监理工程师通知单

工程名称：安丘市 60MW 光伏扶贫电站项目

编号：AQ-GF-ZH-016

主题：关于升压站施工现场安全问题

后附不规范相片：

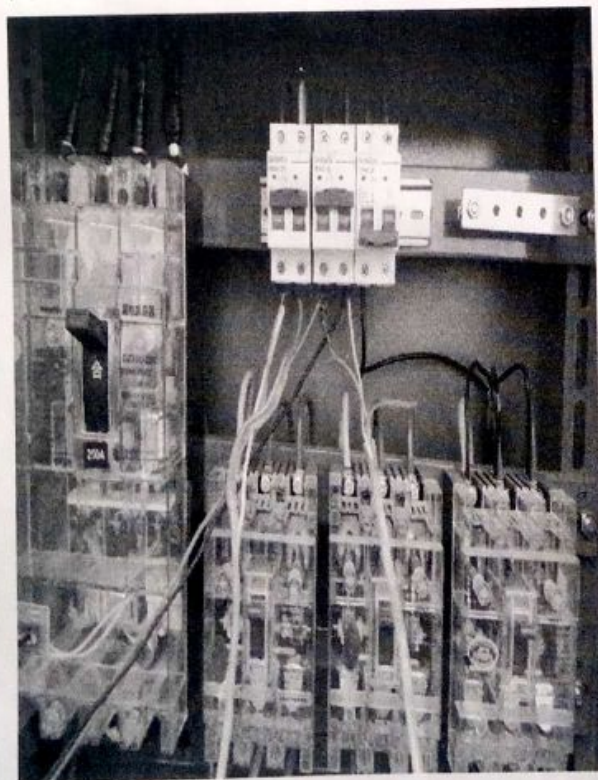
- 1、你单位现场专职安全员未到场；
- 2、一级配电箱箱体破旧，没有配电箱箱门；
- 3、有两处过路线缆未穿管保护；
- 4、现场用电设备接线混乱，未从三级开关箱接入，且存在破皮露线情况；
- 5、配电室临时爬梯不牢固；

图一：一级配电箱箱体破损严重

图二：临时爬梯不牢固

图三：电缆内线裸露

图四：电机未接地

图五：电缆过路未穿管

图六：电缆过路未穿管

图七：电缆过路未穿管

图八：电缆过路未穿管

现针对以上问题要求施工队伍立即停止带电作业，安排专职安全员进行安全生产管理工作，并将不符合要求的箱体更换并对过路线缆进行穿管保护，用电设备接线严格按照“一机一闸一保护”的用电规范整改，整改完成报验监理人员复查，整改合格恢复用电施工工作。

以上要求限期 2 日整改完成，如整改再次不合格将给予总包方一定的经济处罚。
